**Autorité environnementale**

**Avis délibéré de l'Autorité environnementale  
sur le projet de modification de l'échangeur n° 7  
de l'autoroute A23 (59)**

**n°Ae : 2015-27**

Figure 3 : Séquence envisagée sur l'autoroute A23 (source : étude d'impact)

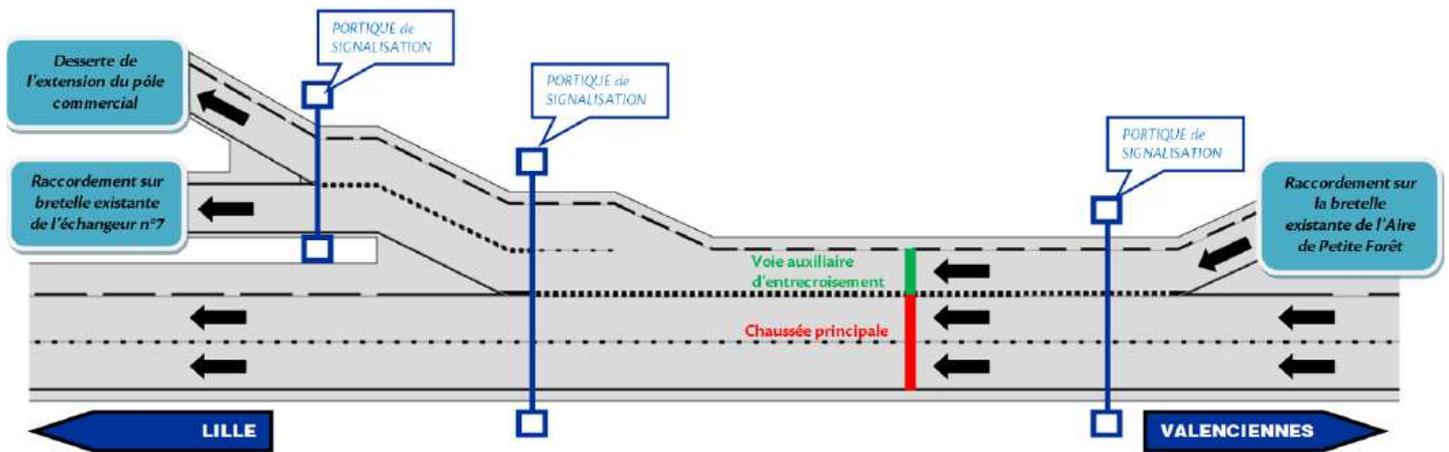
La création de cette nouvelle voie de desserte conduira à déporter l'une des piles de la passerelle pour piétons existante sur l'A23 qui relie les quartiers Ouest à la zone commerciale, à rénover cet ouvrage de liaison pédestre et à l'adapter aux personnes à mobilité réduite (PMR).

En l'état de présentation du projet, l'intervention pour mise en accessibilité aux PMR de la passerelle a bien été prévue sur son accès nord-est (côté de la zone commerciale), mais aucune intervention n'est décrite du côté des habitations du quartier Jacques Duclos de Petite-Forêt au sud-ouest.

***L'Ae recommande de préciser de quelle manière l'accessibilité aux PMR de la passerelle sera réalisée côté sud-ouest.***
